[文書番号] UH002-00001
[発行] 2024年3月15日
[標 題] 「AFMP-02-C、AFMP-02-CA」の仕様変更について
[対 象] 下記の製品

AFMP-02-C、AFMP-02-CA

(写真1)

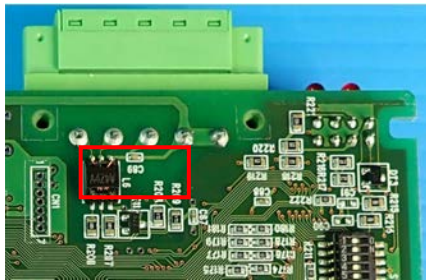
対象型式に使用しているCC-Link用RS-485トランシーバの生産中止に伴い、部品が変更となります。
また、変更に伴ってRS-485トランシーバの周辺回路部品の実装(写真1参照)が無くなります。(CC-Link 推奨回路準拠)

RS-485トランシーバの変更に伴い
赤枠の部品が未実装となります。

変更前	変更後
メーカー	テキサス・インスツルメンツ	テキサス・インスツルメンツ
品名	SN75ALS181NS	SN65HVD3088ENSR
